**AVIS RELATIF À LA PROTECTION
CONTRE LES EVENTUELS EFFETS NOCIFS ET NUISANCES
PROVOQUÉS PAR LES RAYONNEMENTS NON IONISANTS
GÉNÉRÉS PAR DES ANTENNES ÉMETTRICES STATIONNAIRES**

Commune : CHARLEROI - Exploitant : ORANGE

Référence exploitant : 329C1_9 / 30324C1_9 / 40324C1_9 / 50324C1_9

Rapport n° 5136 / 2023

Figure 1 : Vue en plan des lieux de séjour et des points de contrôle

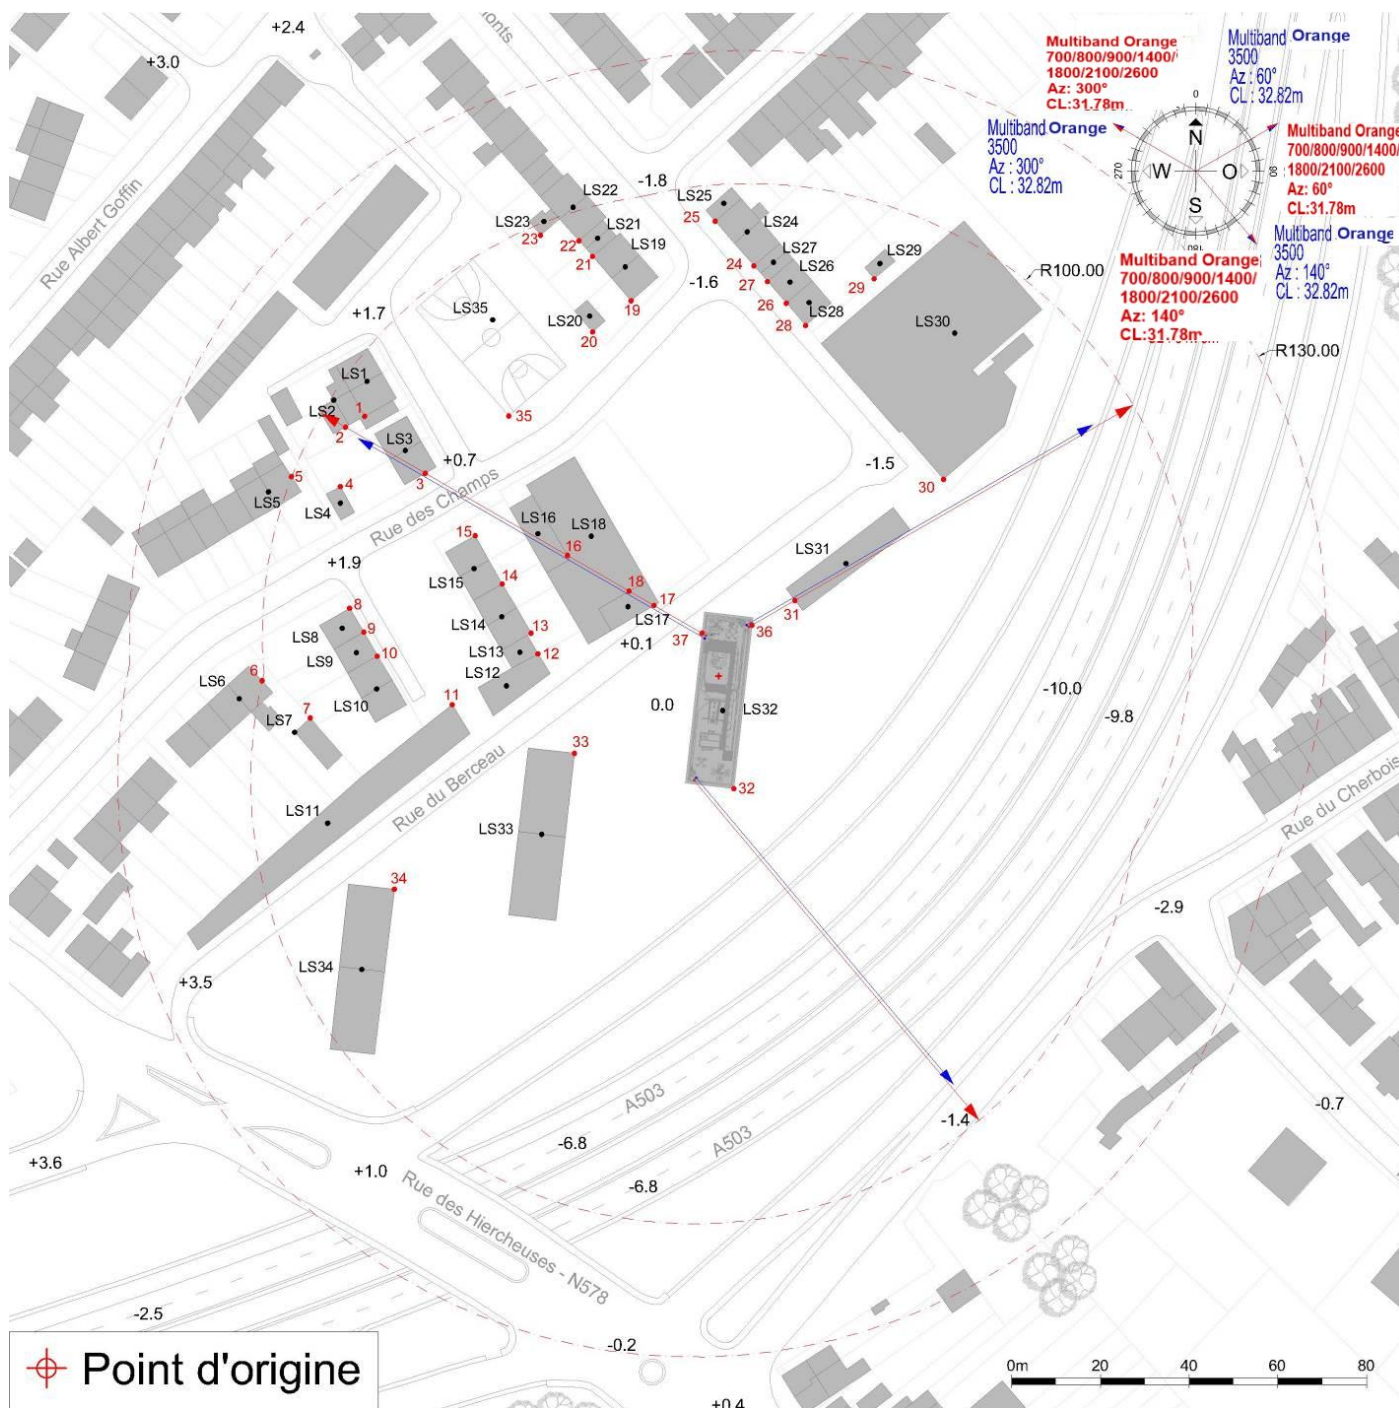
- le numéro du point de contrôle repris sur un des plans de la figure 1;
- le numéro du LS dans lequel se trouve le point de contrôle de la 1^{ère} colonne ;
- l'atténuation d'obstacle prise en compte pour le calcul de l'indice d'exposition dans le LS ;
- le résultat du calcul de l'indice d'exposition.

N° point de contrôle	LS	Atténuation (dB)	Indice d'exposition relatif à la limite par installation IE_i
36	LS32	10,0	0,957
32	LS32	10,0	0,911
5	LS5	3,0	0,273
33	LS33	3,0	0,177
1	LS1	3,0	0,108
6	LS6	3,0	0,097
9	LS9	3,0	0,055
37	LS32	10,0	0,050
35	LS35	0,0	0,050
2	LS2	3,0	0,050
3	LS3	3,0	0,047
22	LS22	3,0	0,045
34	LS34	3,0	0,041
4	LS4	3,0	0,037
16	LS16	3,0	0,034
8	LS8	3,0	0,034
15	LS15	3,0	0,032
14	LS14	3,0	0,031
13	LS13	3,0	0,028
18	LS18	3,0	0,027
17	LS17	3,0	0,024
10	LS10	3,0	0,023
30	LS30	3,0	0,023
7	LS7	3,0	0,022
31	LS31	3,0	0,018
23	LS23	3,0	0,015
19	LS19	3,0	0,014
29	LS29	3,0	0,012
12	LS12	3,0	0,011
21	LS21	3,0	0,011
24	LS24	3,0	0,010
28	LS28	3,0	0,010
26	LS26	3,0	0,009
20	LS20	3,0	0,009
25	LS25	3,0	0,008

Figure 2 : Vue en plan des installations d'antennes dans un rayon de 300 mètres autour de l'installation faisant l'objet de la demande d'avis

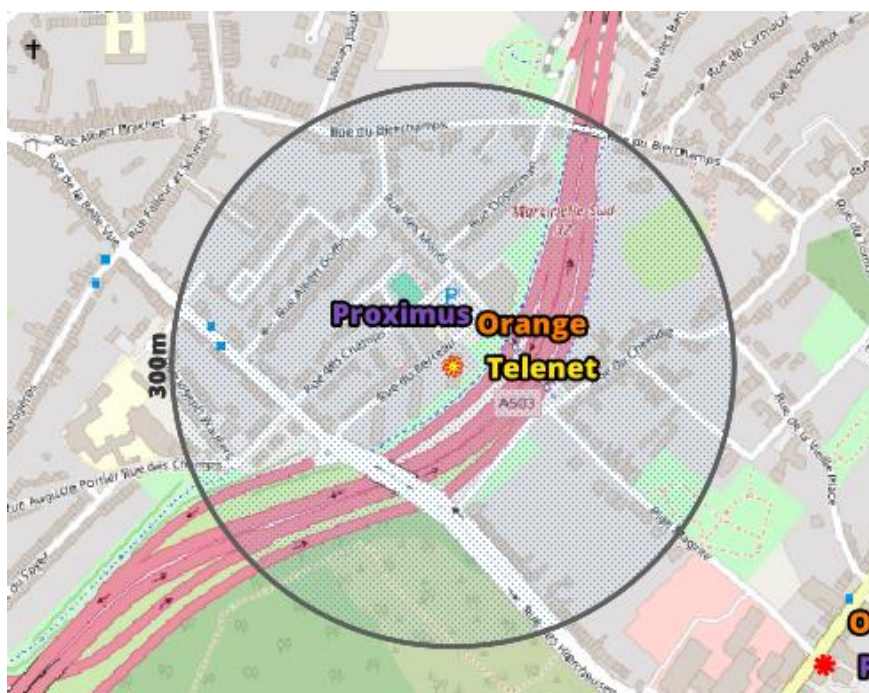
Le plan en projection verticale de la figure 2 indique la localisation des antennes actives éventuelles visées par le décret et situées dans un rayon de 300 mètres autour de l'installation référencée dans le paragraphe 2. Les données de localisation de ces antennes et les avis correspondant sont accessibles via le cadastre en ligne des antennes émettrices stationnaires⁶.

Compte tenu du nombre d'installations localisées dans la figure 2, il apparaît que l'intensité du rayonnement électromagnétique généré, dans les lieux de séjour situés à proximité de l'installation référencée dans le paragraphe 2, par l'ensemble des antennes émettrices stationnaires de l'ensemble des exploitants du même site d'antennes émettrices stationnaires respecte la limite fixée à l'article 4, § 2 du décret.
